*Ministero dell' Ambiente
e della Tutela del Territorio e del Mare*

OGGETTO: [ID VIP 5718] Strada statale S.S.309 Romea - Lavori di realizzazione dell'intersezione a rotatoria in località Conche di Codevigo (PD) al km. 96+600. Valutazione preliminare ai sensi dell'art. 6, c. 9 del D. Lgs. 152/2006. Nota Tecnica.

Data stesura: 07/01/2021

Figura 11: Localizzazione dell’intervento in relazione ai siti appartenenti alla Rete Natura 2000 (Fonte: Allegati alla Lista di controllo)

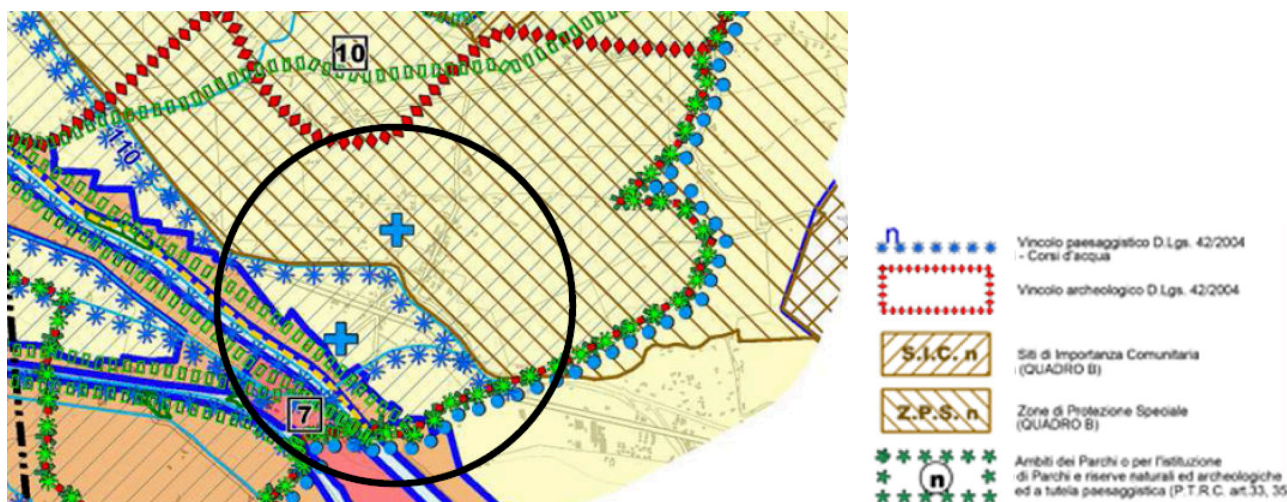
della Rete Natura 2000, direttive 2009/147/CE e 92/43/CEE)” e all’eventuale interferenza dell’intervento proposto con dette aree, nella “Lista di controllo” al punto “8. Aree sensibili e/o vincolate”, il proponente riporta che l’area di intervento si colloca a circa 14 Km di distanza dal parco/riserva più vicino (Riserva regionale Bosco Nordio) e a circa 16 Km dal Parco regionale Delta del Po. L’area ZPS più prossima si ferma, sul lato nord, in corrispondenza del Taglio nuovissimo navigabile a circa 250 m dall’area di intervento, mentre, sempre sul lato nord, l’area SIC più prossima si colloca a circa 2,00 Km.

Figura 12: Carta dei vincoli Beni culturali e del Paesaggio (Fonte: Allegati alla Lista di controllo)

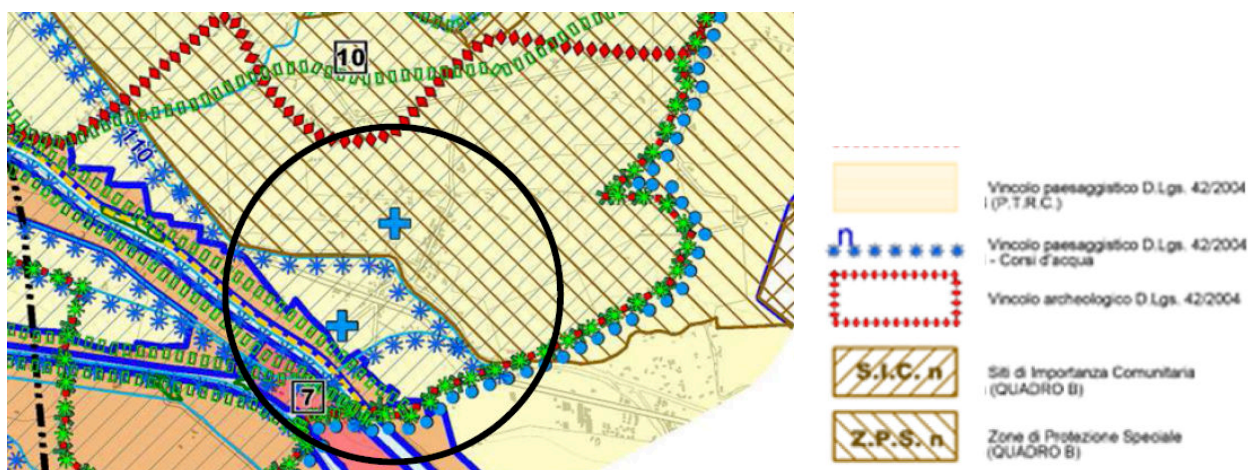
Con riferimento alle “Zone di importanza paesaggistica, storica, culturale o archeologica” e all’eventuale interferenza degli interventi proposti con tali zone, al punto “8. Aree sensibili e/o vincolate” della “Lista di controllo”, il proponente riporta che l’area interessata dall’intervento ricade all’interno di aree soggette a vincolo paesaggistico ai sensi del D.Lgs. 42/2004. L’area ricade al di fuori delle aree a vincolo archeologico che si collocano ad una distanza minima di circa 1,00 Km.

L’area di interesse si colloca nell’Ambito di Paesaggio n. 31 «Laguna di Venezia» dell’Atlante Ricognitivo del Veneto individuato nel Piano Territoriale Regionale di Coordinamento.

Figura 13: Stralcio PAI Bacino scolante Laguna di Venezia (Fonte: Allegati alla Lista di controllo)

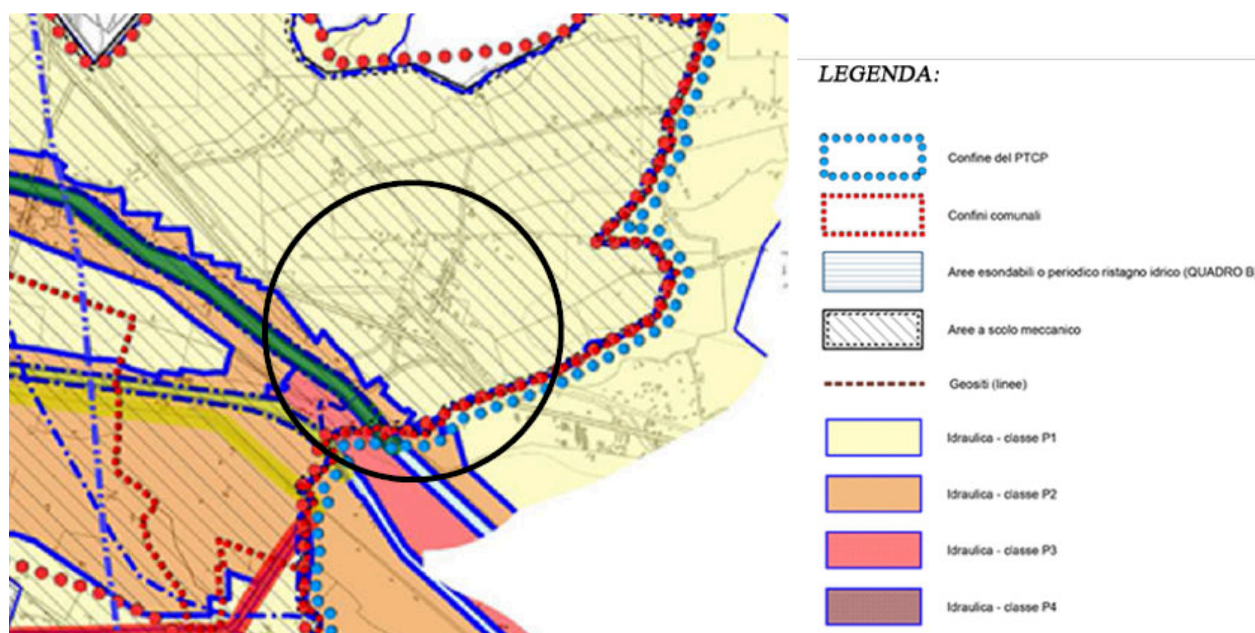
Con riferimento alle “Aree a rischio individuate nei Piani per l’Assetto Idrogeologico e nei Piani di Gestione del Rischio Alluvioni” e all’eventuale interferenza degli interventi proposti con tali zone, al punto “8. Aree sensibili e/o vincolate” della “Lista di controllo”, il proponente riporta che l’area interessata dall’intervento è classificata dal PAI del Bacino scolante della Laguna di Venezia come zona “P1 – pericolosità moderata – Area soggetta a scolo meccanico”. Nelle aree P1 son ammesse le tipologie di intervento all’interno delle quali rientra il progetto.
